改善箇所説明図

【エールベベ・パパット グランス全品番】

CF520/CF521/CF522/CF523/CF524

基準不適合発生箇所

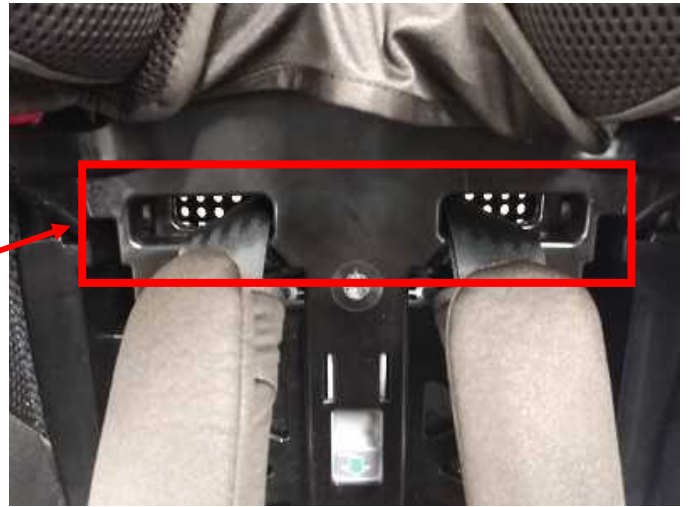
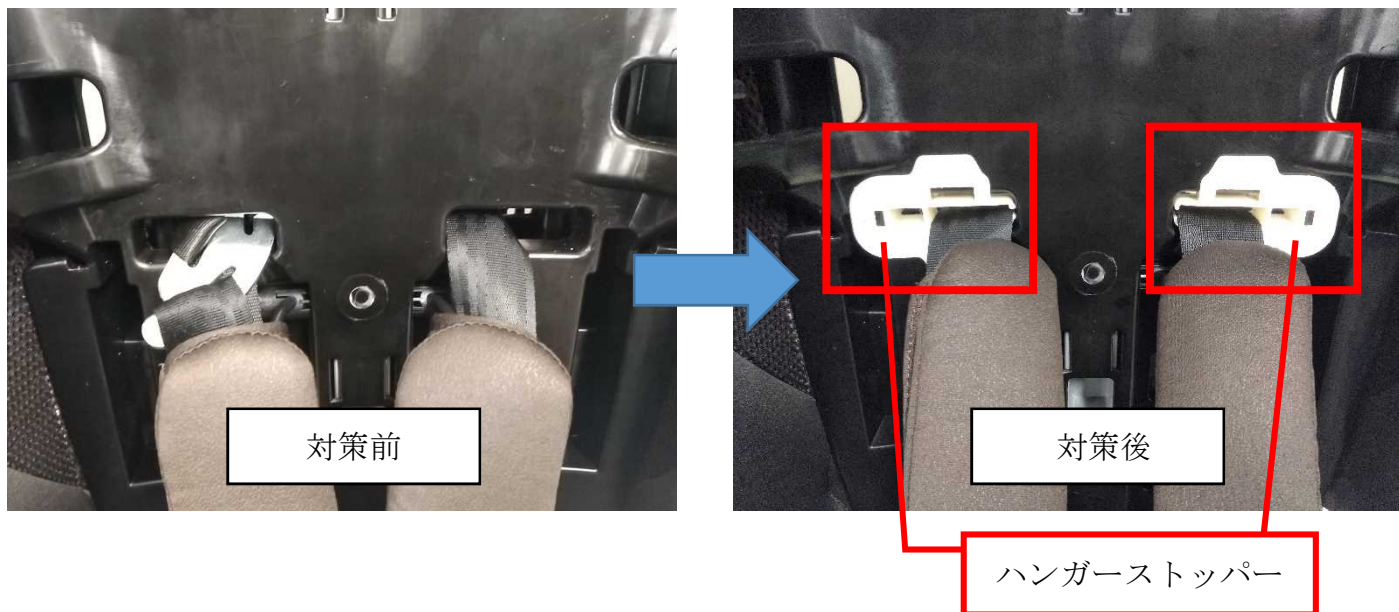
年少者補助乗車装置（チャイルドシート）の肩ベルト穴の形状及び肩ベルトハンガーの動作構造が不適切なため、肩ベルト長さ調節時に片側ベルトのみ強く引き出すと、肩ベルトループ部に捲れが発生することがある。そのため、当該動作を繰り返し行くと、最悪の場合、肩ベルトハンガーから肩ベルトが抜け、乗員を十分に拘束できないおそれがある。
